<p>Sitzungsvorlage</p> <p>Federführend: 62 Bauordnungsamt</p> <p>Beteiligt:</p>	<p>Vorlage- Nr: VO/2018/1740-62</p> <p>Status: öffentlich</p> <p>Aktenzeichen: 594/18</p> <p>Datum: 26.06.2018</p> <p>Referent: Beese, Thomas</p>						
<p>Errichtung einer Wohnanlage (64 WE) und Tiefgarage (49 Stellplätze) Bamberg, Rotensteinstraße, Flurstück: 4471/146, 4471/147</p>							
<p>Beratungsfolge:</p> <table border="0" style="width: 100%;"> <tr> <td style="width: 15%;">Datum</td> <td style="width: 45%;">Gremium</td> <td style="width: 40%;">Zuständigkeit</td> </tr> <tr> <td>04.07.2018</td> <td>Bau- und Werksenat</td> <td>Entscheidung</td> </tr> </table>		Datum	Gremium	Zuständigkeit	04.07.2018	Bau- und Werksenat	Entscheidung
Datum	Gremium	Zuständigkeit					
04.07.2018	Bau- und Werksenat	Entscheidung

I. Sitzungsvortrag:

Rosensteinstraße Bamberg
1. Obergeschoss

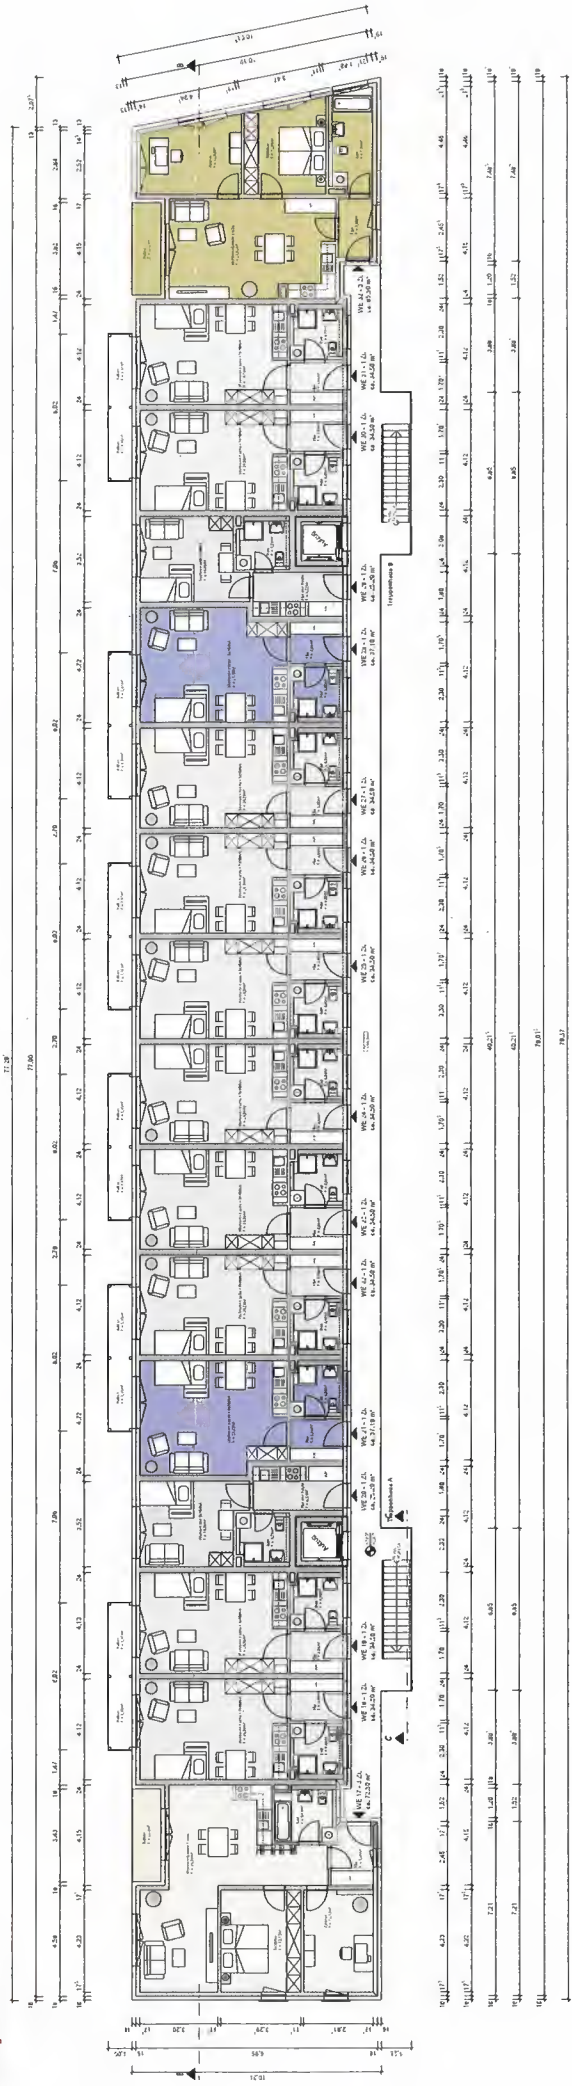
1. Überschreitung der nordöstlichen Baulinie durch zwei Treppenhäuser.
2. Überschreitung der südwestlichen Baugrenze durch insgesamt 6 Balkonanlagen vom 1. bis zum 3. Obergeschoss.

- Zu 2.: Grundsätzlich handelt es sich bei der nordwestlichen Abgrenzung des Baufensters um eine Baugrenze. Der Gesetzgeber räumt bei Unter- oder Überschreitung der Baugrenze einen gewissen städtebaulichen Ermessensspielraum ein. Durch die insgesamt sechs geplanten Balkonanlagen und die damit verbundene Überschreitung der Baugrenze ist auch in diesem Falle der Grundsatz der Geringfügigkeit nicht mehr gegeben. Allerdings kann auch hier aus (besonderen) städtebaulichen Gründen davon Abstand genommen werden, dabei dürfen ebenfalls die Grundzüge der Planung nicht berührt sein. Durch die jetzt vorliegende Planung werden die städtebaulichen Kernaussagen und Intentionen des Bebauungsplanes nicht beeinträchtigt. Die Balkonanlagen führen vielmehr zu einer positiven und harmonischen Gliederung der ansonsten sehr lang gezogenen Fassade. Die Befreiung kann aus städtebaulicher und planungsrechtlicher Sicht befürwortet werden.
